Drucksache: DS/0826/VI

Betr.: Bebauungsplan VI-140cab "Urbane Mitte Süd" für das Gelände zwischen Trebbiner Straße, Grenze zum Deutschen Technikmuseum, öffentlicher Parkanlage (Ostpark), Geltungsbereichsgrenze des Bebauungsplans VI-140caa, Grenze zum Grundstück Luckenwalder Straße 55,6 im Bezirk Friedrichshain-Kreuzberg, Ortsteil Kreuzberg

Bebauungsplanentwurf VI-140cab „Urbane Mitte Süd“

A Zusammenfassung der Stellungnahmen und der Abwägung des Fachbereichs Stadtplanung

Konzept zur Verlegung der
Rettungsplatzzufahrten DB

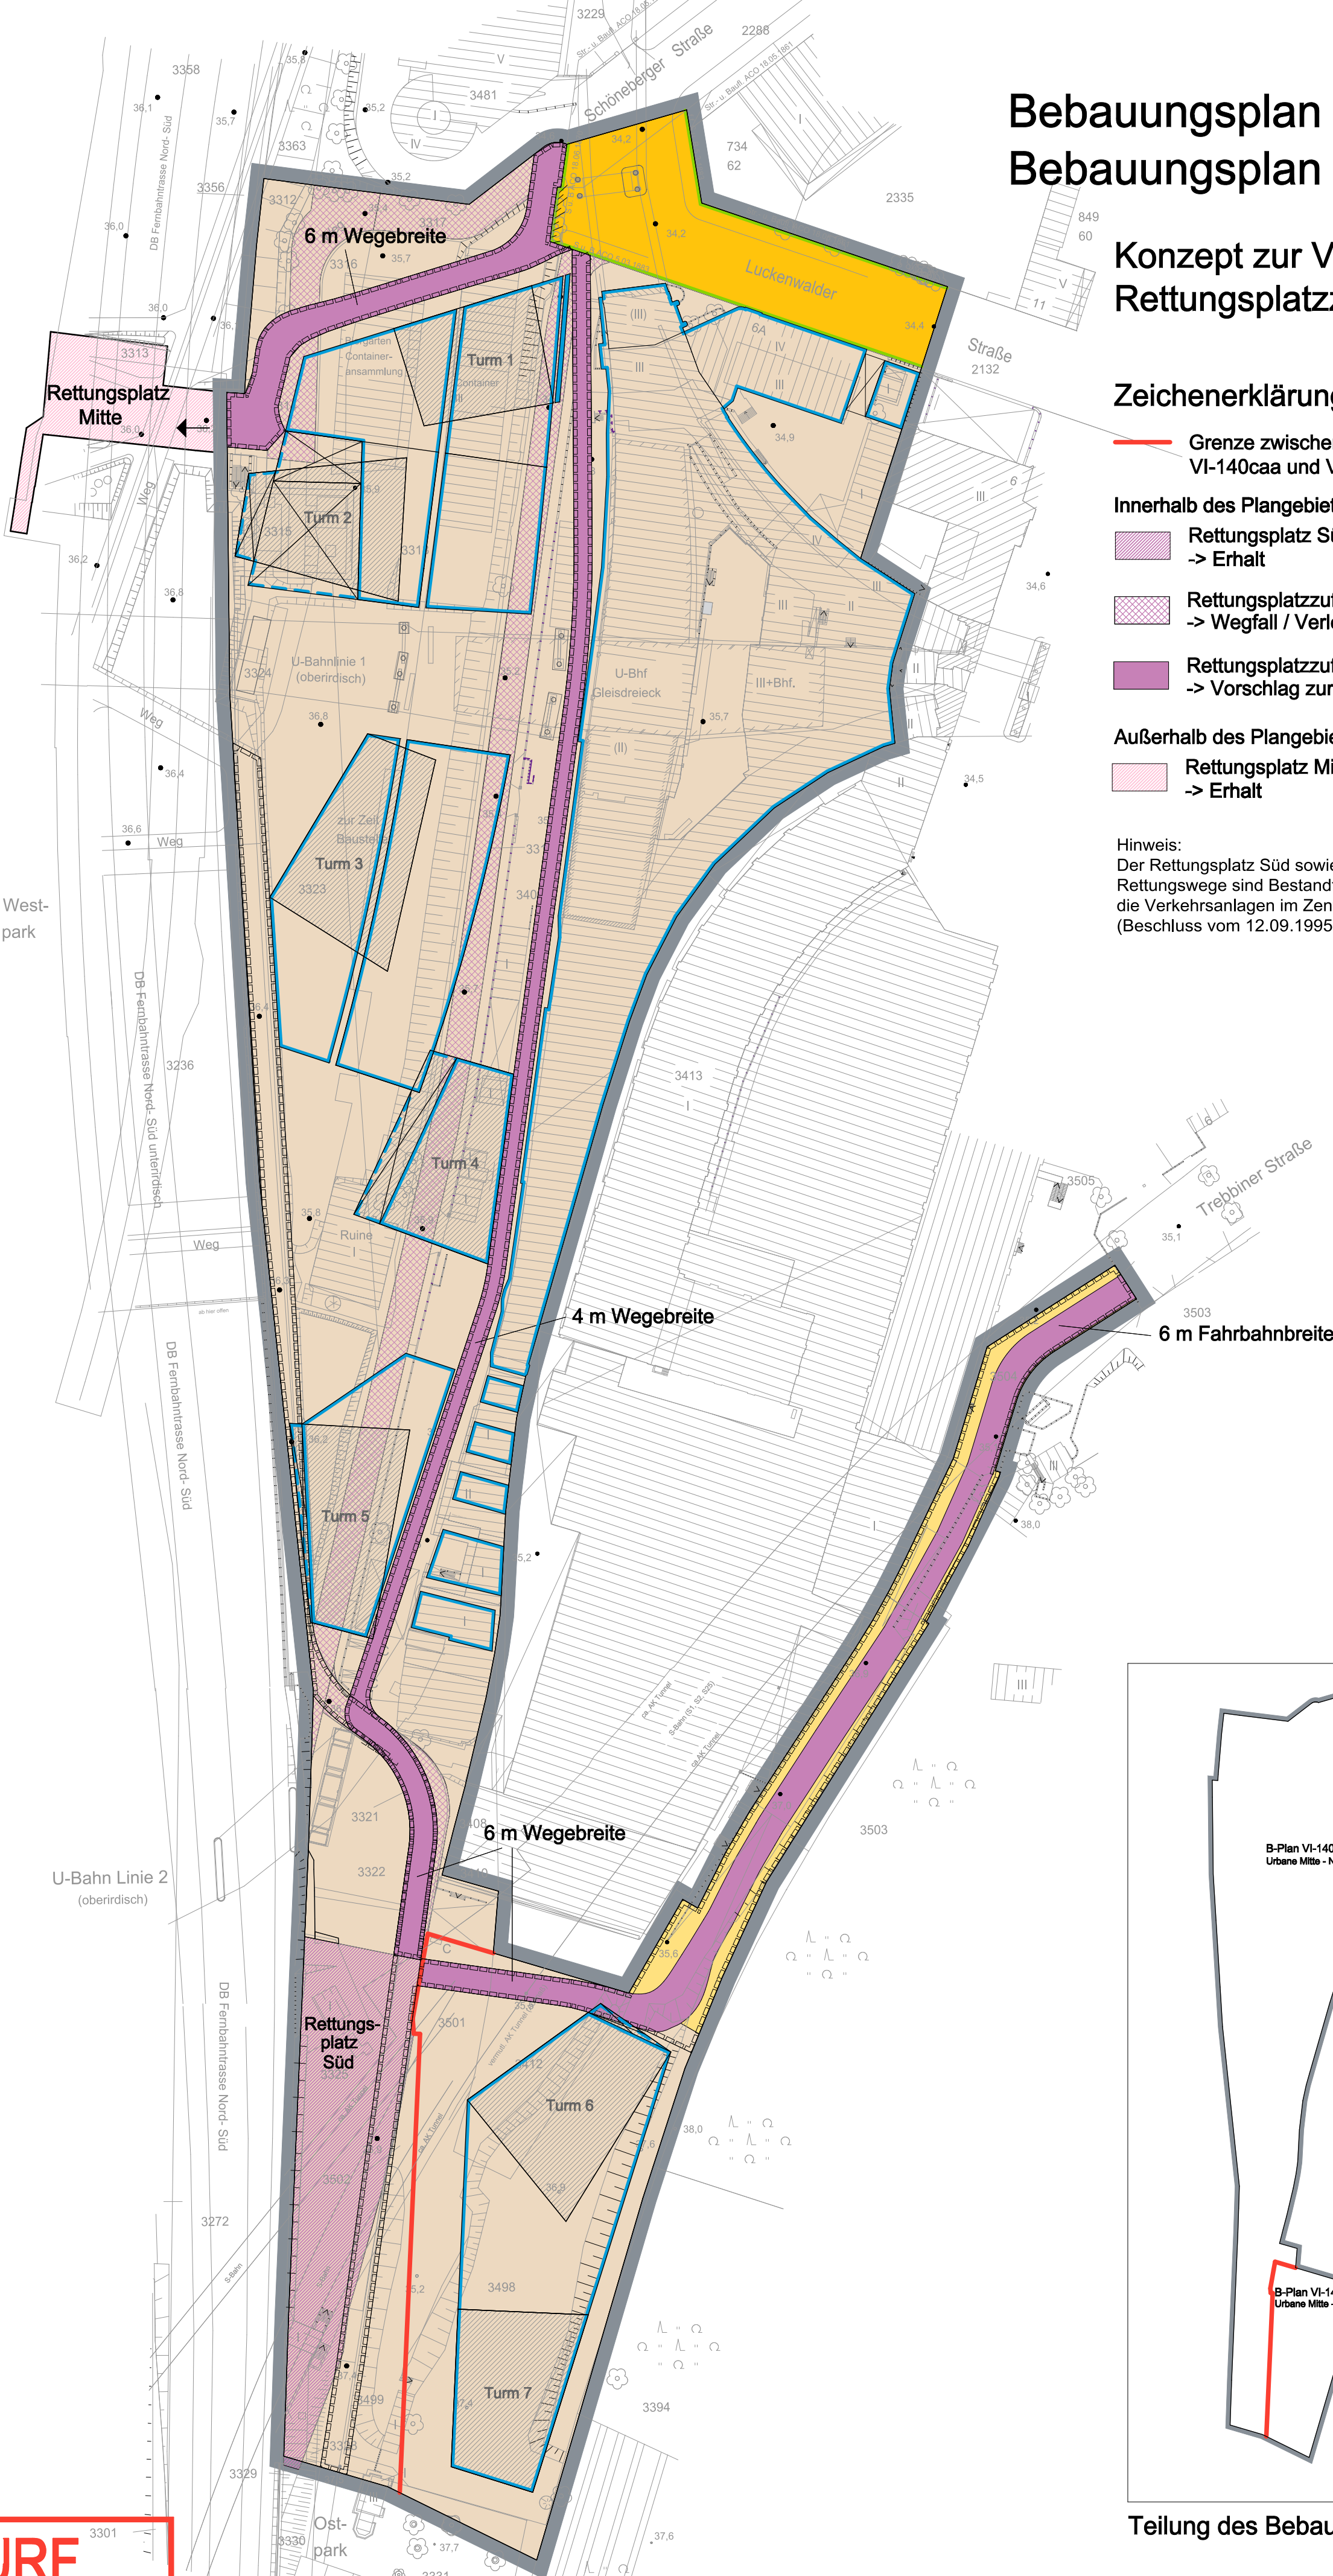
Ausgleichspflanzungen, Baumschutz, Verschattung und Besonnung des Westparks, Tragfähigkeit des bestehenden S-Bahntunnels, 3. Bauabschnitt der geplanten S-Bahnlinie S21, Verlegung der Rettungsplatzzufahrten, Schalltechnische Untersuchung, Erschütterungen sowie Lärm- und Erschütterungsimmissionen, Elektrische und magnetische Felder, Schutz von Telekommunikationsanlagen,
